(仮称)新阿蘇にしはら ウインドファーム

環 境 影 響 評 価 準 備 書

補 足 説 明 資 料

株式会社ジェイウインド

図 積替え場予定地

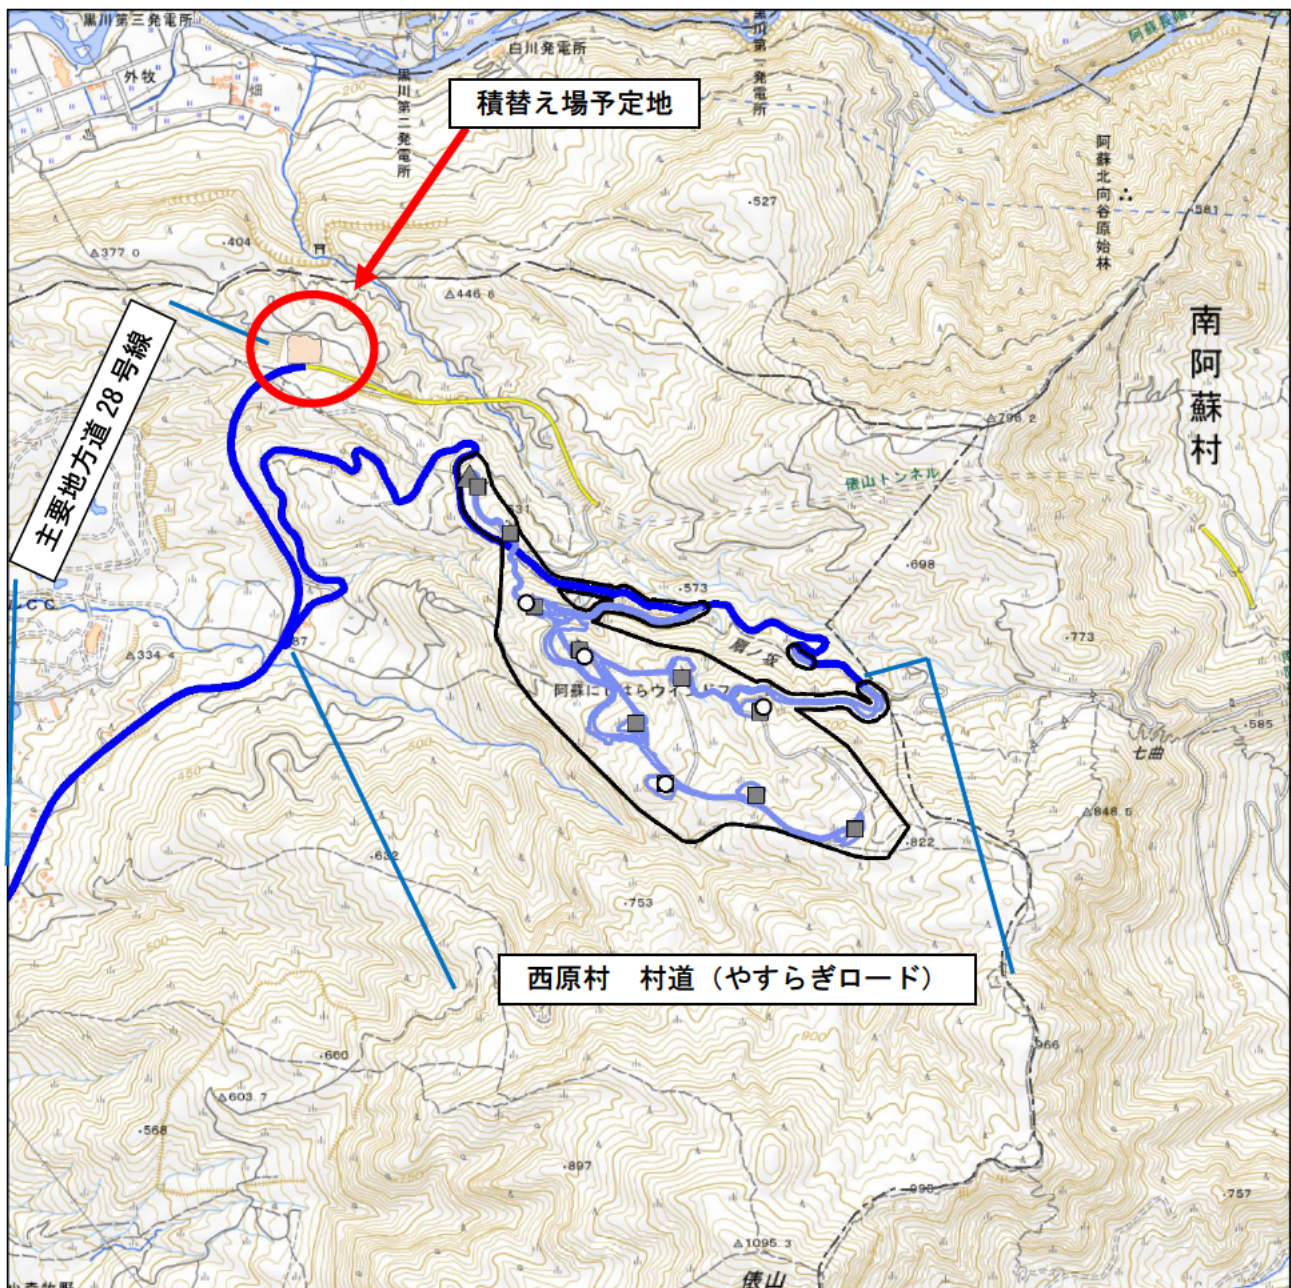
大型資材の搬入に際し途中での積み替えを行うのでしょうか。行う場合には周辺民家等から離隔をとるようにお願いします。おおむね 100m 以内に民家等がある場合は二酸化窒素の短評価を行うことを検討してください。

大型資材の積み替えは、造成地（公有地）（次ページ（本資料 p. 2）参照）を借用して行う計画です。周辺 100m 以内に民家等の保全対象はないため、二酸化窒素の短期評価は行いませんでした。

図 2.2-2(1) 改変区域図
(地形図)

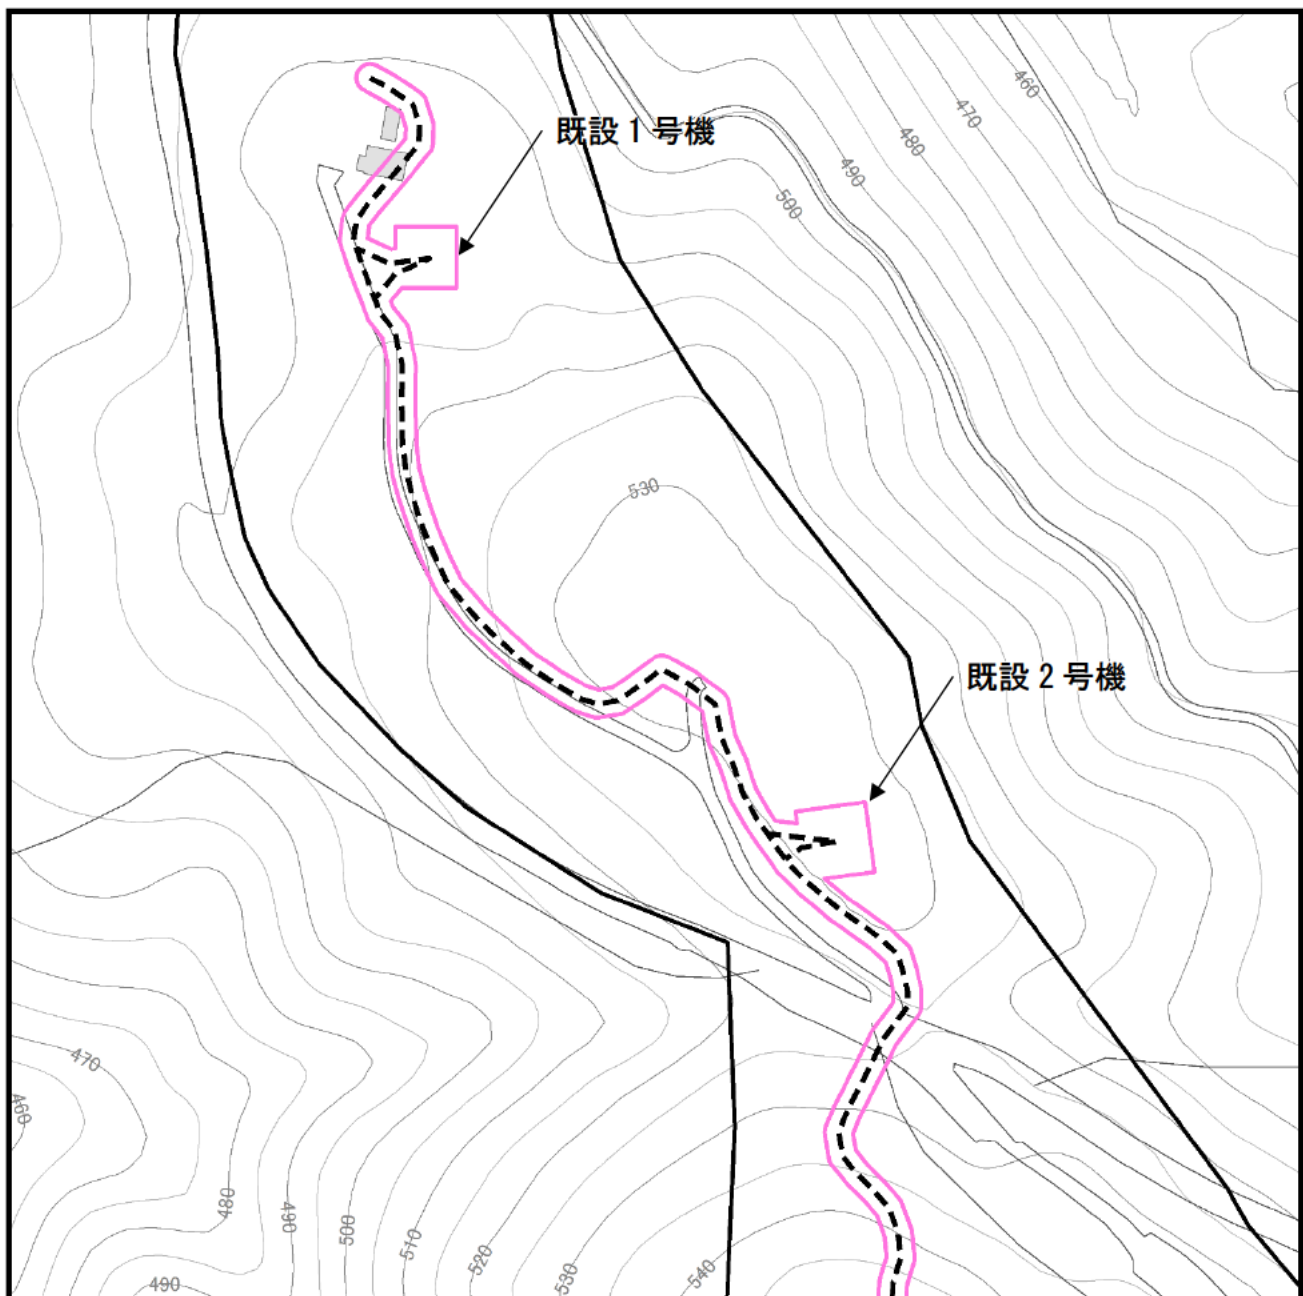
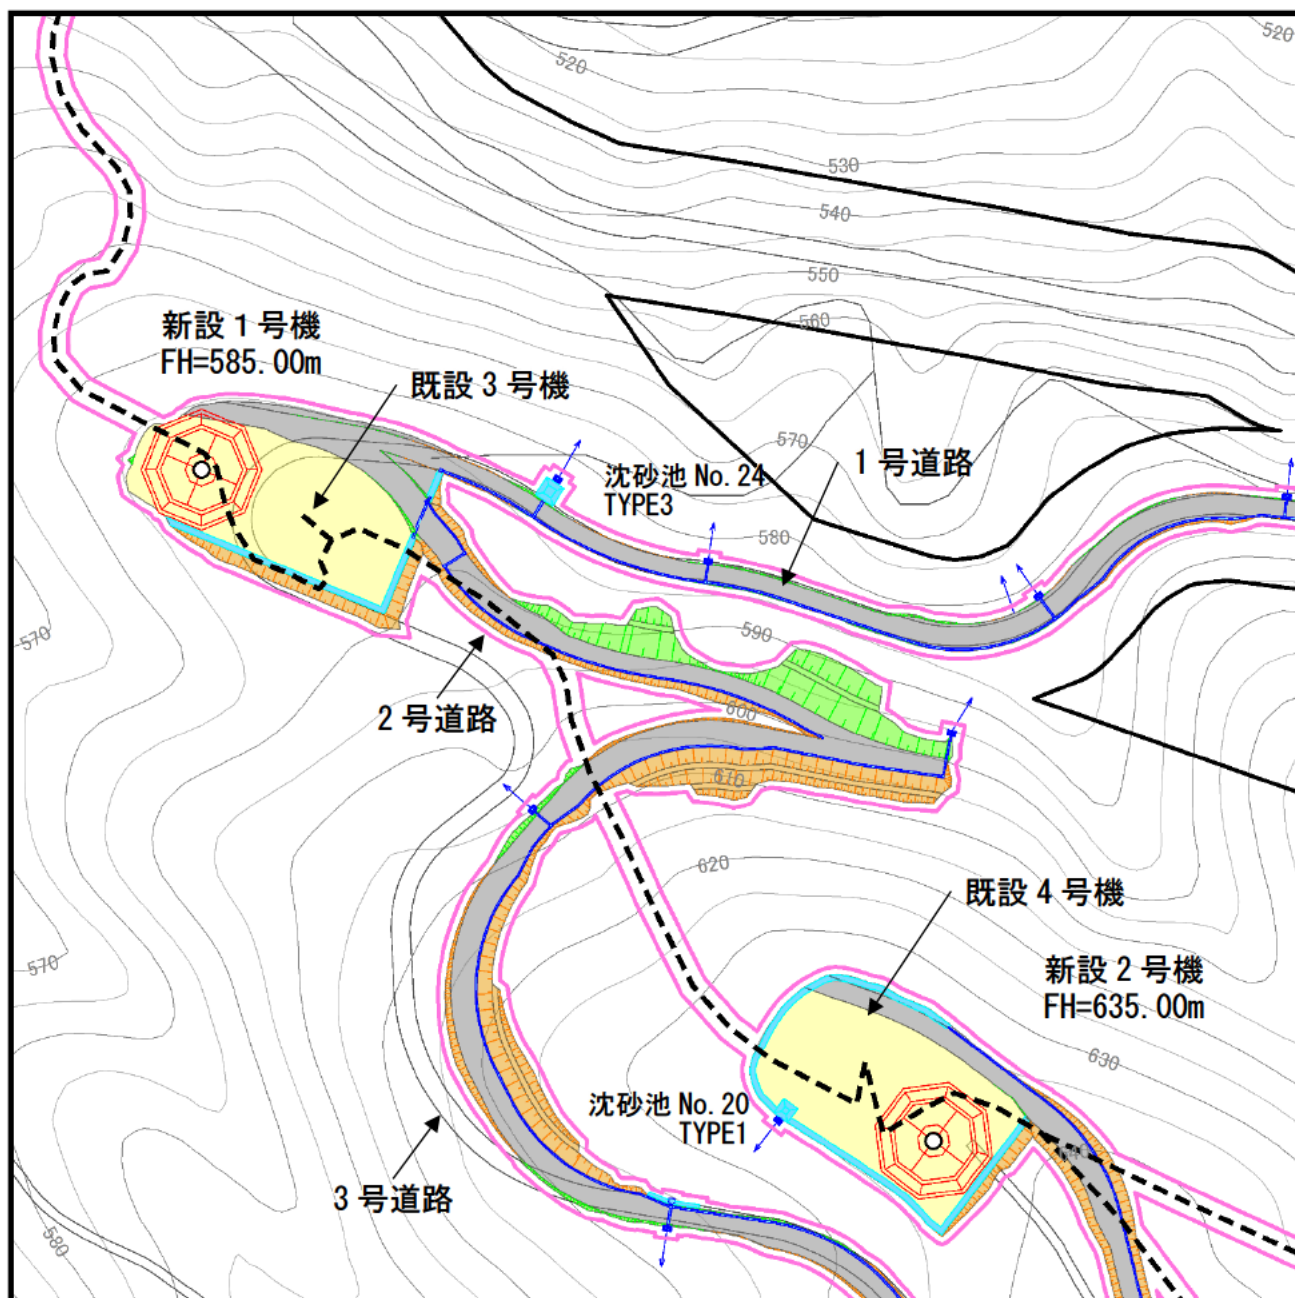
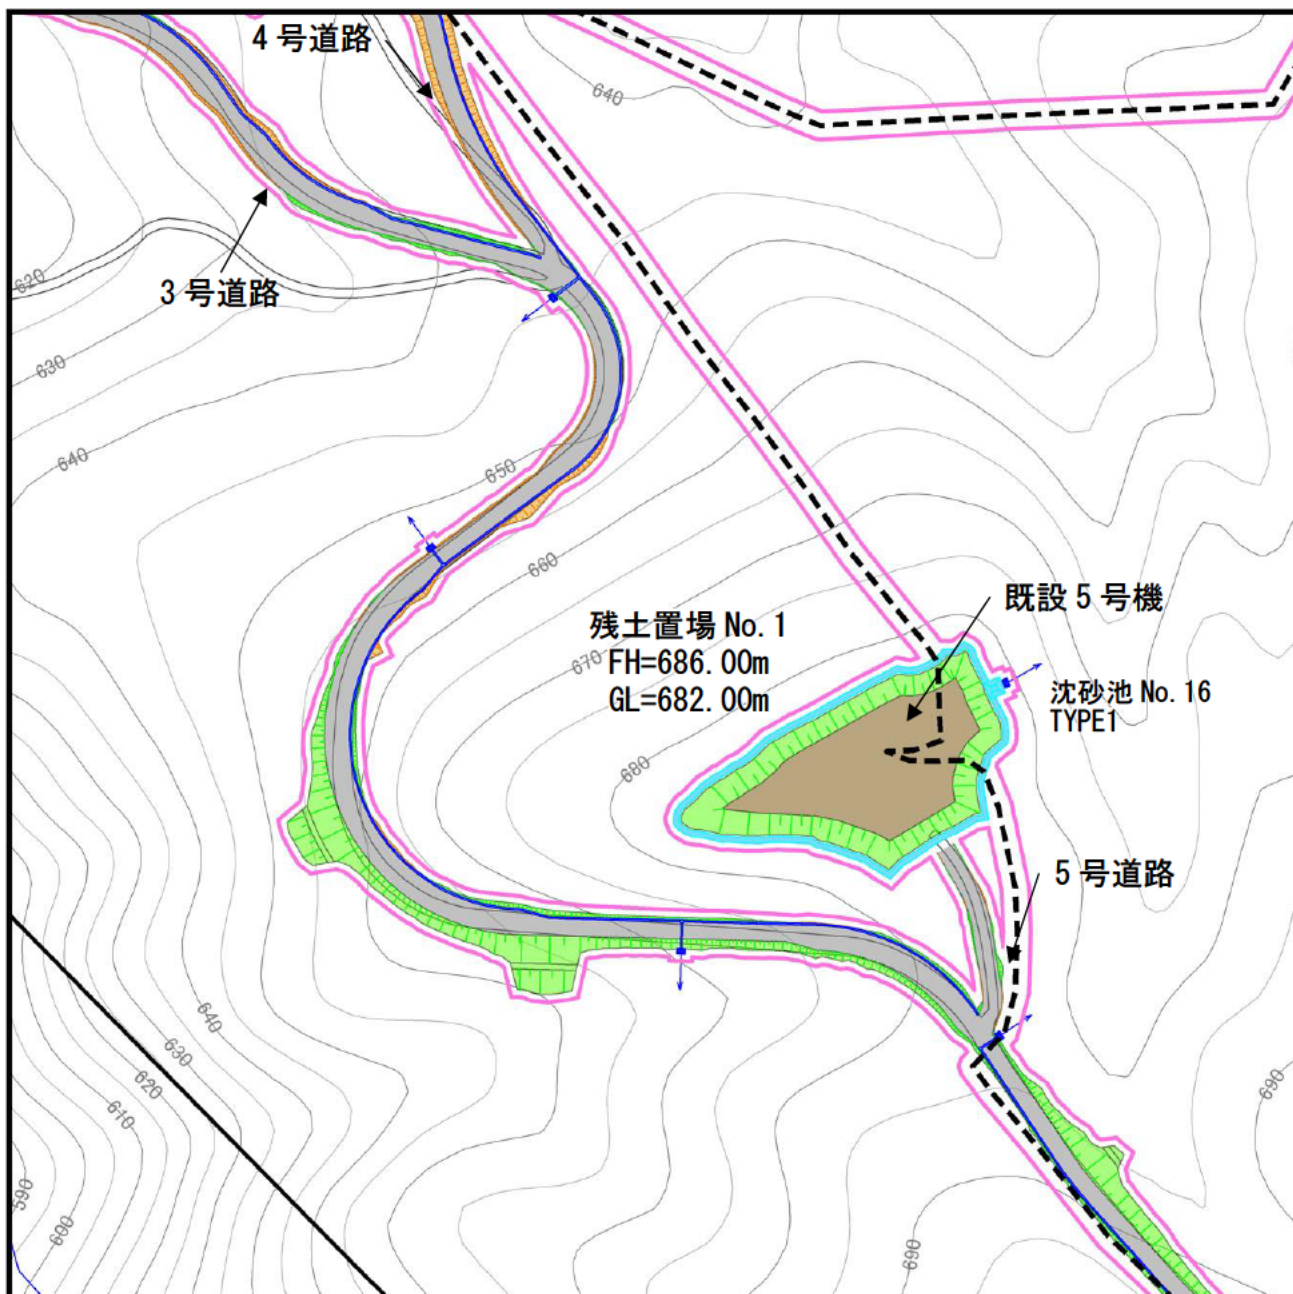
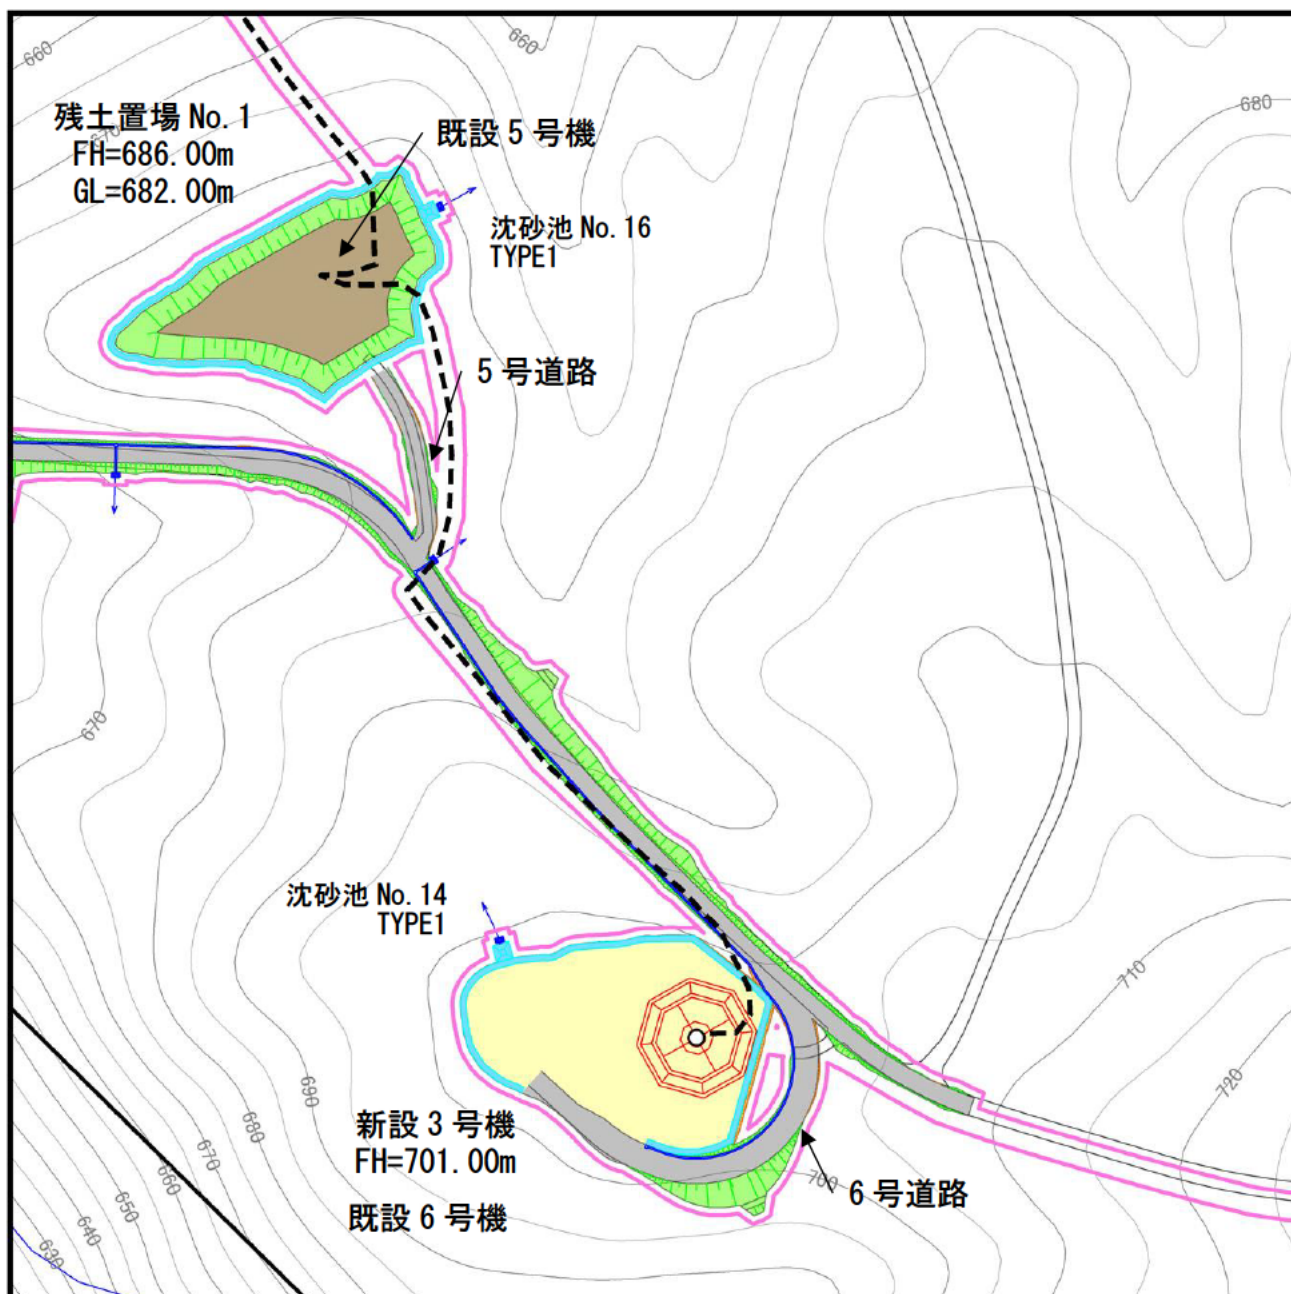
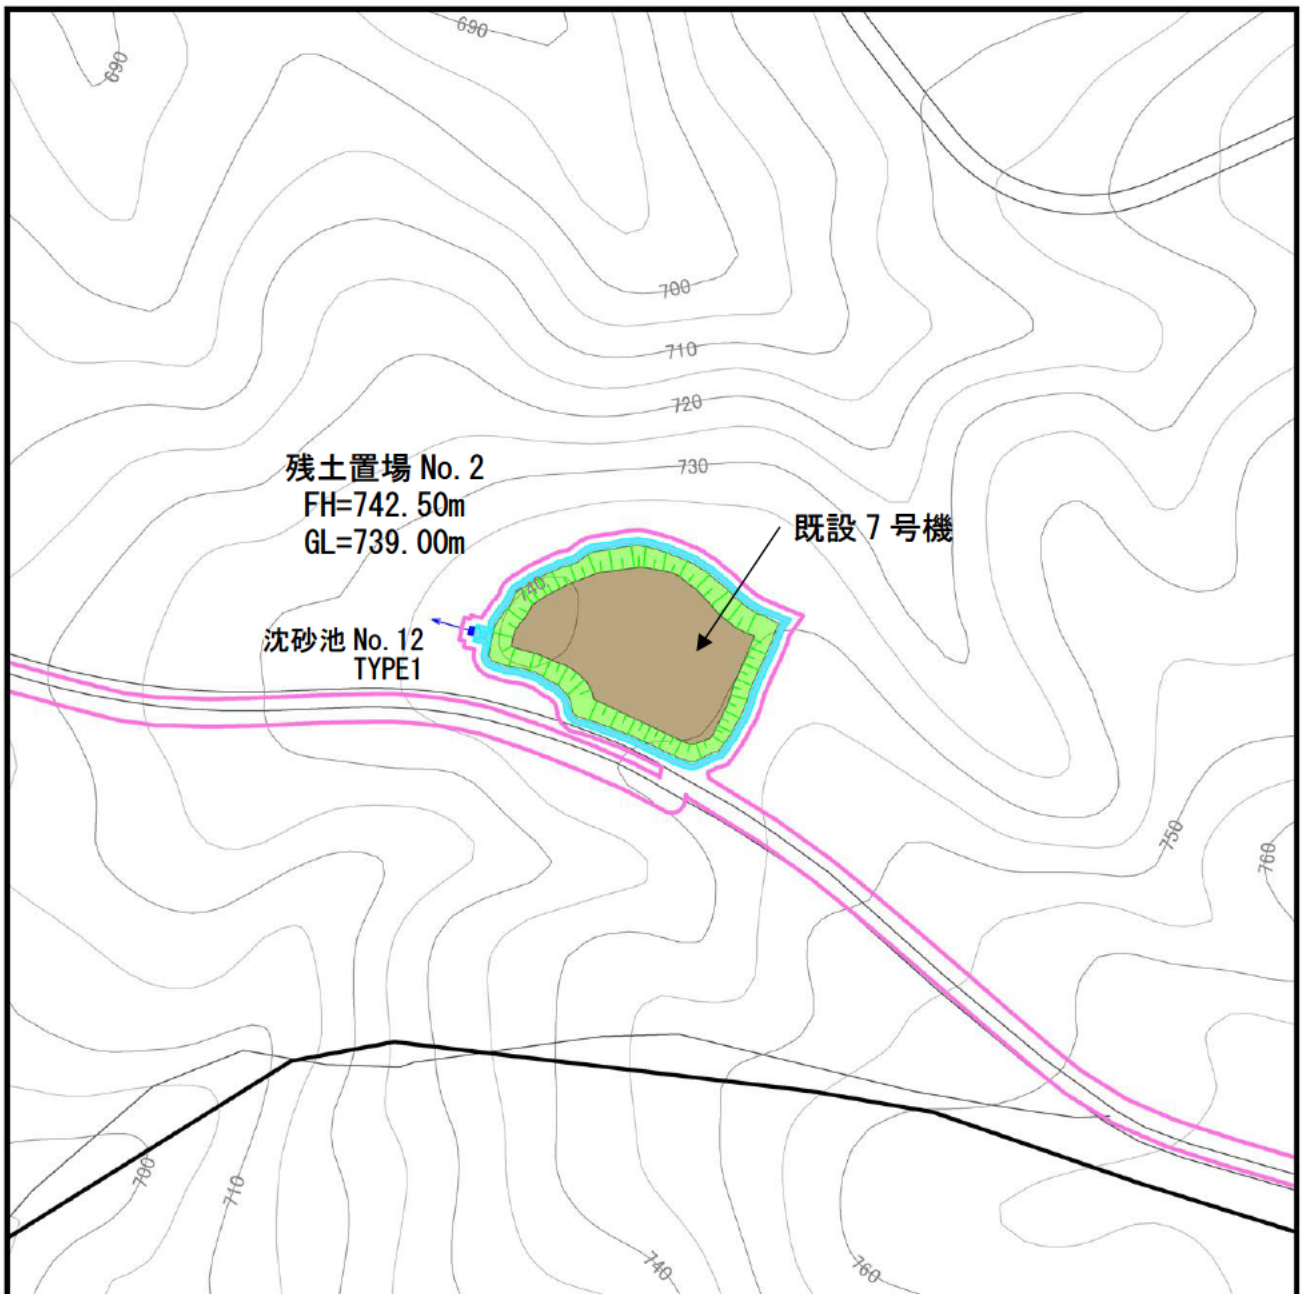
図 2. 2-11（p. 46-47）には沈砂池として 3 つのタイプが例示されていますが、各タイプと沈砂池に流入する流入量や流出土砂量との関係が不明です。更に、計画している沈砂池の設置位置（図 2. 2-8 新設風力発電機設置ヤード、p. 37-39）と使用する沈砂池タイプとの対応も不明です。本図書では、環境影響項目として「水質；水の濁り」が選定されていないだけに、上述したような内容の記載がありません。本事業における水質・濁り対策を理解する上で必要となる情報は記載して下さい。

準備書図 2.2-2 に沈砂池タイプを追加した図の提示、ありがとうございます。このような図および沈砂池の設定根拠は、評価書においても示して下さい。その際に、道路側溝にある排水工についても図や本文中に記載して下さい。

なお、本資料 p. 4 に沈砂池容量の設定根拠、本資料 p. 5～13 に準備書図 2. 2-2 に沈砂池 TYPE を示した図を作成しました。

評価書において、沈砂池の設計根拠となる雨量強度、流出土砂量などを記載いたします。また、既設の風車ヤードには沈砂池は設けられておりません。

評価書において、沈砂池及び道路側溝の排水工に関する情報を図表や本文に記載いたします。
